Акт осмотра плоской кровли из битумных и битумно-полимерных рулонных материалов на стадии монтажа

ФРЦ Спортмастер

№ 17476-08.21 от 2 августа 2021 г.

План (схема) участка

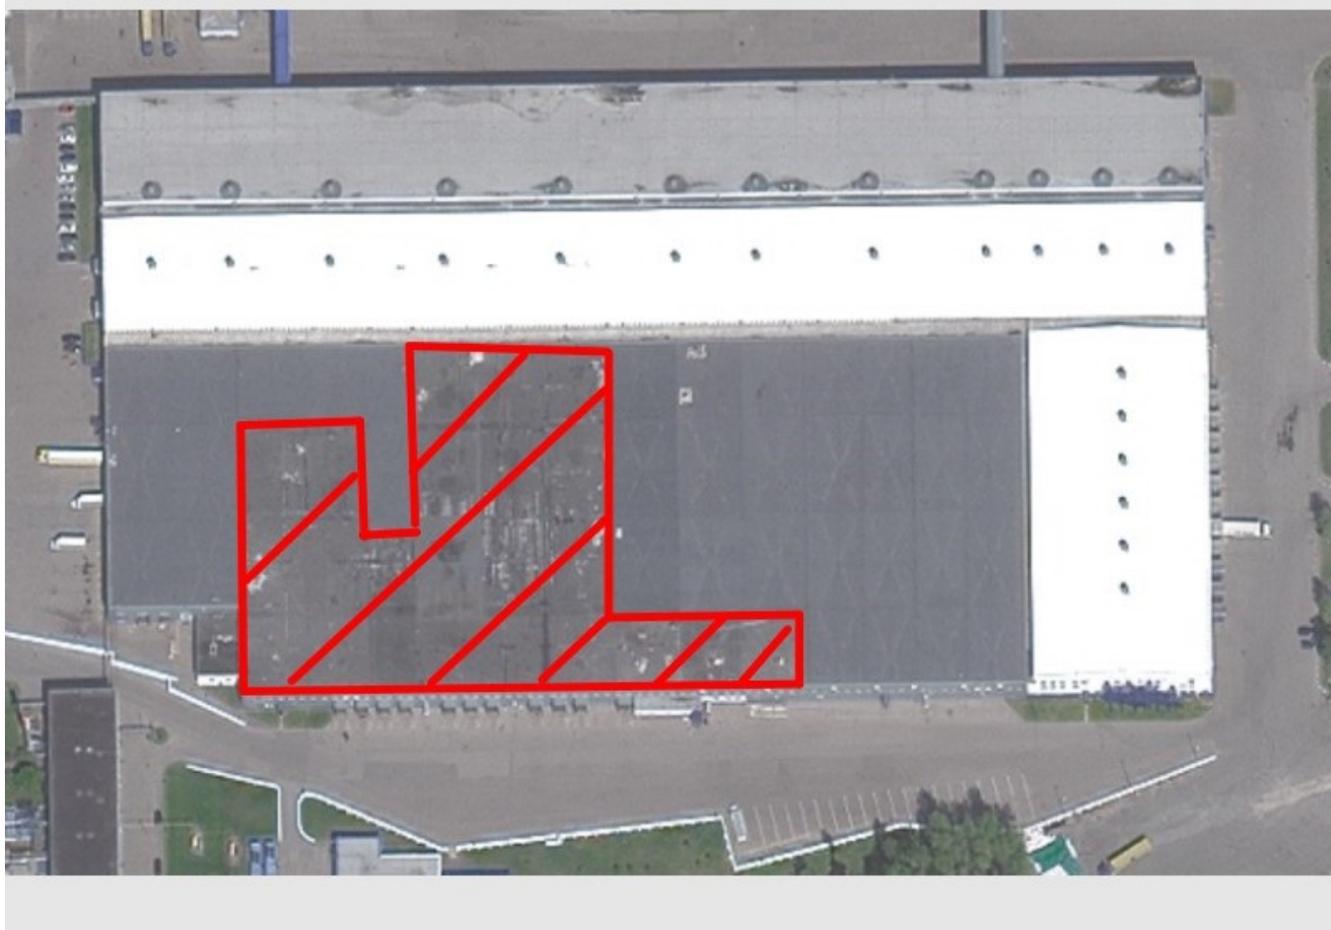
Красным на плане отмечена зона производства работ.
